## PROGETTO ESECUTIVO

### ITINERARIO NAPOLI - BARI RADDOPPIO TRATTA APICE - ORSARA I LOTTO FUNZIONALE APICE - HIRPINIA

VARIANTE 08 - Relazione tecnica di Variante (Rilevato RI02 - Scatolare Hirpinia da progr. 1+211 a progr. 1+759 - Approfondimento conoscitivo quadro geologico / geotecnico e integrazione modello di calcolo)

**Figura 3 – Modello tridimensionale di calcolo dell’RI02 monocanna (4x8 pali, interasse pali 3.85x5.00)**

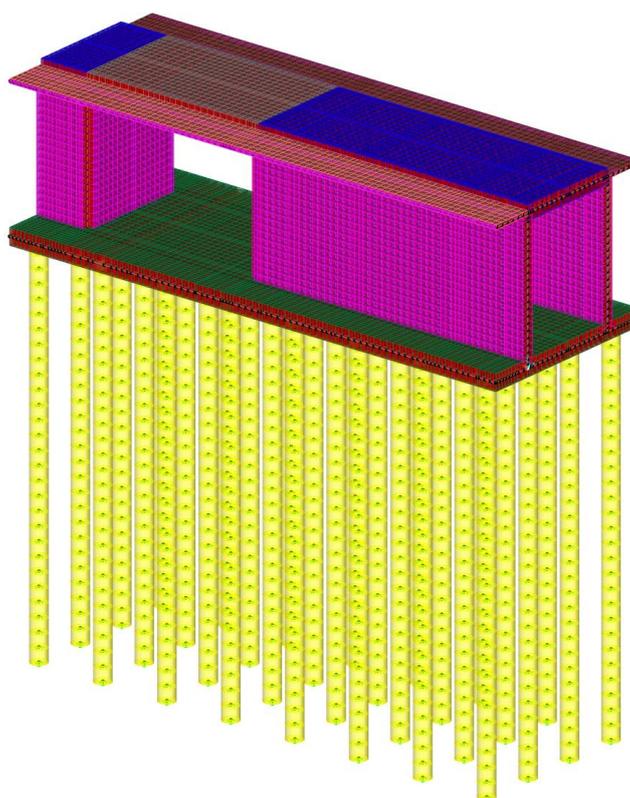
Le sollecitazioni sui pali e sulla struttura in elevazione sono state determinate mediante l'implementazione di un modello ad elementi finiti tridimensionale che ha potuto cogliere meglio la distribuzione delle azioni rispetto al modello bidimensionale del progetto definitivo.

Tuttavia, la progettazione della palificata ha dovuto necessariamente tener conto delle diverse caratteristiche geotecniche riscontrate rispetto al PD con le integrazioni dei sondaggi fatte in PE e con i parametri sopra riportati. Pertanto, pur operando questi affinamenti di calcolo e ottimizzazioni puntuali, si sono ottenute le lunghezze e incidenze dell'armatura dei pali come di seguito:

- Monocanna: L= 18 m incidenza 200 kg/mc;
- Bicanna: L= 19 m incidenza 270 kg/mc;
- Tricanna: L= 19 m incidenza 230 kg/mc.

**Figura 4 – Modello tridimensionale dell'RI02 monocanna (3x10 pali parte di concio analizzato interasse pali 3.85x3.60)**

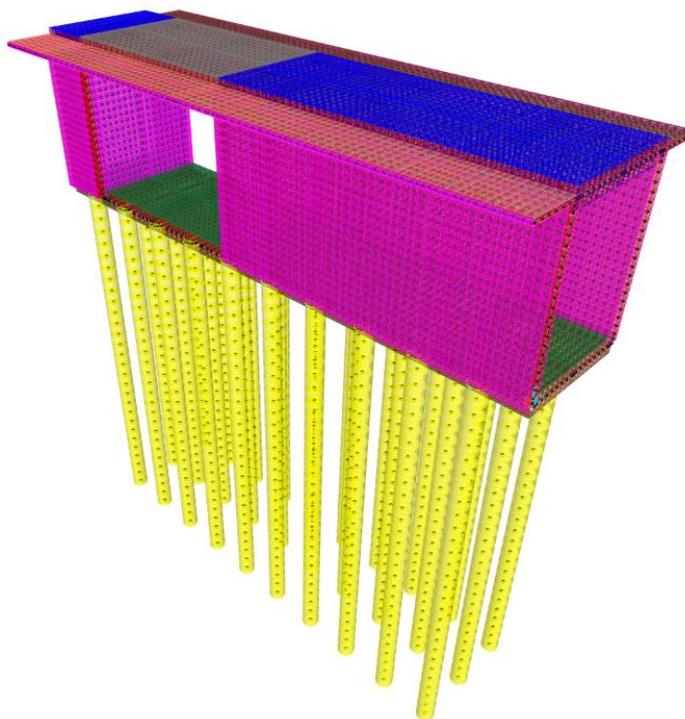
Si evidenzia inoltre che, per ottimizzare la soletta di fondazione e la palificata dello scatolare monocanna, sono state studiate diverse disposizioni della maglia di pali. In particolare, è stata studiata una soluzione simile al progetto definitivo costituita cioè da 3 pali in direzione trasversale e raffittendoli in direzione longitudinale come rappresentato nella figura seguente (interasse 3.85x3.60 m) allo scopo di ridurre le sollecitazioni (e le armature) sul solettone di fondazione ponendo le due file esterne di pali in corrispondenza dei ritzi

Tuttavia, a conclusione delle analisi svolte si è notato che per mantenere 3 pali in direzione trasversale, si dovrebbero predisporre almeno 3x27 pali con maglia 3.85x3.6m (3 in direzione trasversale e 27 in direzione longitudinale) ma la lunghezza dei pali dovrebbe aumentare (da 18m del progetto esecutivo a 23m). Si avrebbe

complessivamente  $(3 \times 27) \times 23 = 1860\text{m}$  di lunghezza pali con un incremento di circa  $1860 - 1440 = 420\text{m}$  complessivi. In aggiunta, essendo la maglia più fitta, diminuirebbe l'efficienza della palificata alle azioni orizzontali e aumenterebbe ulteriormente l'armatura da predisporre nei pali con l'insorgere di problemi di congestione e costruibilità (soprattutto nei primi metri).

Inoltre, è stata analizzata anche la possibilità di adottare uno schema a quinconce della palificata: in quest'ultimo caso si è però riscontrato che il beneficio che si conseguiva in termini di efficienza veniva vanificato in quanto, per soddisfare la verifica ai carichi verticali, la conseguente riduzione del numero di pali (-7% circa) ottenuta per lo scenario a quinconce portava ad un allungamento dei pali stessi per garantire i medesimi livelli prestazioni raggiunti nel progetto originario.

A valle di queste analisi, si è pertanto deciso di mantenere lo stesso numero di pali in direzione longitudinale del progetto definitivo e di introdurre un'ulteriore fila in direzione trasversale per distribuire meglio la sollecitazione orizzontale trasversale in testa pali e conseguentemente diminuire l'armatura.

Il progetto esecutivo, nel tratto monocanna presenta pertanto un numero pali pari a  $4 \times 55$  (4 in direzione trasversale e 55 in direzione longitudinale) con passo pari a  $4 \times 5\text{m}$  e lunghezza di 18m.

Per consentire tale configurazione nel tratto monocanna è stato necessario aumentare le dimensioni trasversali del solettone per consentire l'inserimento della quarta fila di pali.

Figura 5 – Esempio verifica a liquefazione

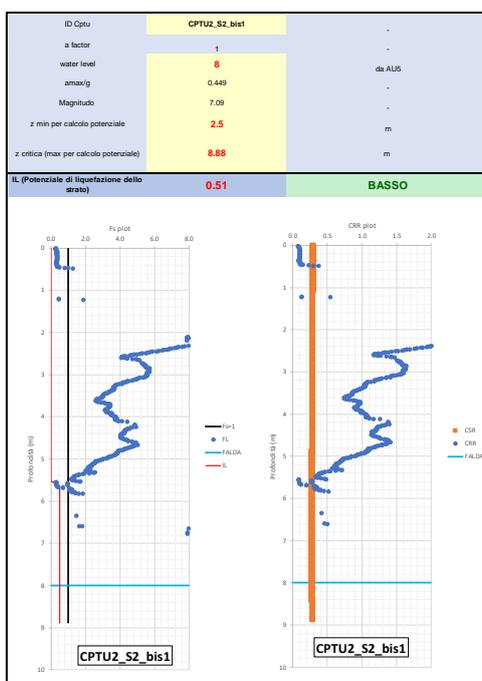
Come riportato nell'elaborato Relazione sismica generale (IF2801EZZRBOC0300001A) del progetto esecutivo è stata eseguita la verifica a liquefazione con le nuove indagini integrative costituite, per la zona dell' RI02, da 4 CPTU (Capitolo 8.2.2). La verifica è stata eseguita considerando due scenari che si differenziano sullo spessore da considerare dello strato liquefacibile. Si ritiene più adeguato lo scenario che ha come sommità la quota testa pali, circa 2.5 m dal p.c., dato che lo strato superficiale verrà scavato per realizzare la platea di fondazione. Tale scenario, denominato "Scenario 2" ha portato ad un potenziale di liquefazione variabile tra 0.29 e 2, in tre casi ben inferiore al valore "2" obiettivo del progetto definitivo da cui si desume una classe di pericolosità con un rischio basso.

L'approfondimento delle condizioni geotecniche del sito, conseguente all' estesa campagna geognostica eseguita in concomitanza con la fase di progettazione esecutiva, ha permesso pertanto l'eliminazione delle colonne vibrocompattate previste nel PD per il piano di fondazione della struttura scatolare. Tale misura prevedeva l'esecuzione di colonne in ghiaia vibrocompattata di diametro  $\phi 800\text{mm}$ , maglia  $1,95\text{m} \times 1,95\text{m}$ , lunghezza  $9\text{m}$  ritenute necessarie in PD per ridurre il potenziale di liquefazione e pertanto sono state eliminate.
